**SAMMENDRAG AV UTTALELSER TIL HØRING OG  
OFFENTLIG ETTERSYN  
Områderegulering Lierbyen**

02.05.24

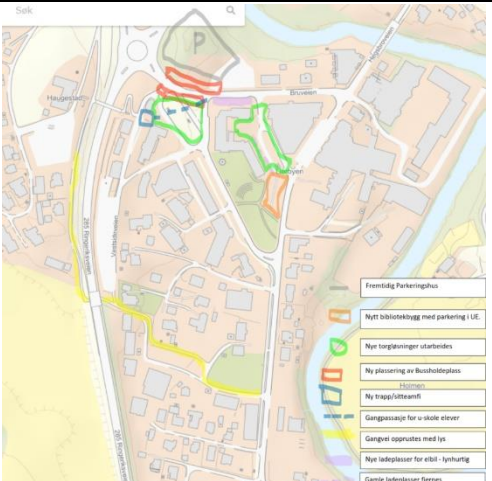
10	AD Arkitekter AS på vegne av Bankbygget Utvikling AS 05.01.2023	<ul style="list-style-type: none"> <li>- Ønsker at kravet til parkering for forretning og tjenesteyting settes til 0,8 pr 100 m2 BRA. Ønsker også at avsatt parkering ved Hogsbroveien skal inngå i regnestykket for parkeringsdekning på SF7.</li> <li>- Vi mener at det er en ugunstig kotehøyde definert i plan. Foreslår å øke maks. gesimshøyde til kote 36,9 for inntil 70% av bebyggelsen og kote 39,9 for inntil 30% av bebyggelsen. <ul style="list-style-type: none"> <li>o Alternativt 1. gesimshøyde på 36.9 meter for hele bebyggelsen.</li> <li>o Alternativ 2. Sentrumsplan kan angis som et referansetall, opphøyd til nærmeste etg.</li> </ul> </li> <li>- Maksimal grad av utnyttning på 65 % bør økes til 75 %. Ønsker også at balkonger, etc. kan bygges ut med 2,5 meter utenfor formålsgrensen over høyde 5 meter fra terreng.</li> </ul>	<ul style="list-style-type: none"> <li>- Krav til gjesteparkering for forretning og tjenesteyting er redusert. Det er ønskelig at mest mulig parkering løses i felles p-kjeller. Parkering langs Hogsbroveien bør vurderes til bla. i forhold til varelevering avhengig av type virksomhet i 1. etg. på SF7.</li> <li>- Kote 38 opprettholdes. Dette er den høyeste tillatte byggehøyden i planen, og vil være like høyt som Rådhuset. Rådhuset bør ha høyeste rang i Lierbyen sentrum, og ny bebyggelse ikke bør overskride rådhusets høyde. I tillegg får man krav om variasjon i høyder, inntrukket toppetasje og ulike/oppbrutte fasader langs feltet.</li> <li>- Justert plan legger opp til BYA til 70%.</li> </ul>
